Construction d'ombrières à usage agricole supportant des panneaux photovoltaïques avec filets et clôture sur élevage de gibier existant

La Bigottière (53)

**Annexe 9 : Note en réponse à la demande de compléments du
19 juin 2024**

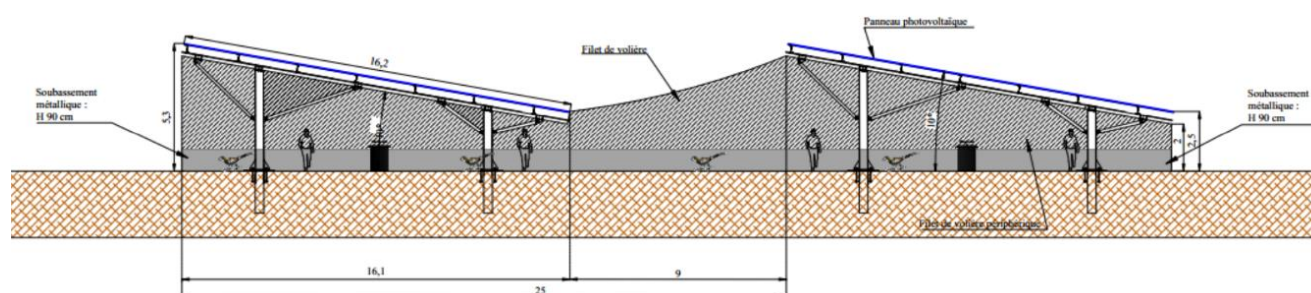
Si le sol n'était pas suffisamment perméable pour assurer l'infiltration correcte des eaux de ruissellement, plusieurs mesures pourraient être prises.

Des noues d'infiltration pourront également être creusées au niveau des différents ilots. Les noues seront implantées au niveau des points bas du site, soit au sud des zones n°1 et 2. Les noues sont des fossés larges et peu profonds avec des rives en pente douce. Ils pourront faire ici 1 m de large et 0,8 m de profondeur. Comme pour les fossés, les matériaux excavés seront laissés sous forme de merlon autour des noues. Ces matériaux seront remis en place à la fin des travaux et lorsque le sol sera à nouveau végétalisé.

Ces noues serviront à recueillir les eaux potentiellement chargées en matières en suspension lors des écoulements sur la zone de chantier. En effet, le chantier impactera temporairement les sols en effectuant des remaniements du sol en surface. Le chantier ne présentant toutefois pas d'importante mise à nu du sol, ni de défrichement ou terrassement important, les écoulements d'eaux chargées en sédiments seront relativement limités.

Les eaux recueillies dans les noues s'infiltreront dans les sols progressivement après les épisodes de pluies importantes.

Exemple de pieux vissés

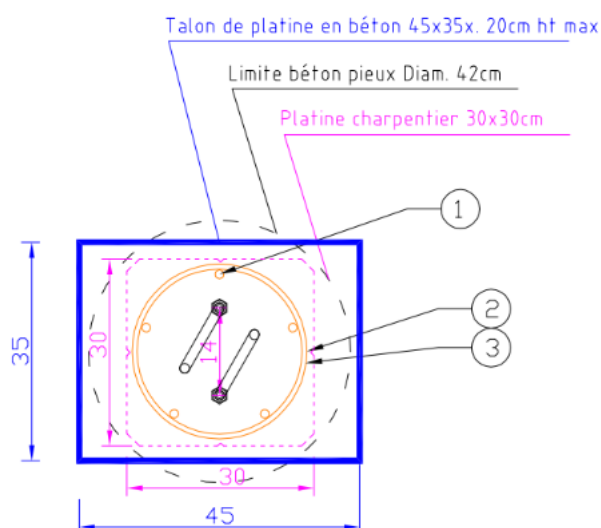
En annexe il est indiqué qu'une technique sur pieux sera privilégiée pour les fondations. A ce stade sans étude géotechnique, il convient de prendre en considérations les hypothèses défavorables en ce qui concerne les solutions techniques possibles et préciser la nature des fondations leur nombre et les surfaces résultantes concernées par des modifications de perméabilité des sols.

- Système d'ancrage par pieux vissés :

Les pieux vissés sont constitués d'une tige métallique avec une hélice à leur extrémité. Ils sont enfoncés dans le sol à l'aide d'un marteau perforateur rotatif.

Les pieux vissés sont enfoncés verticalement dans le sol à une profondeur comprise entre 70 et 80 cm (cette hauteur peut varier en fonction de l'étude de sol ou du test Pull Out).
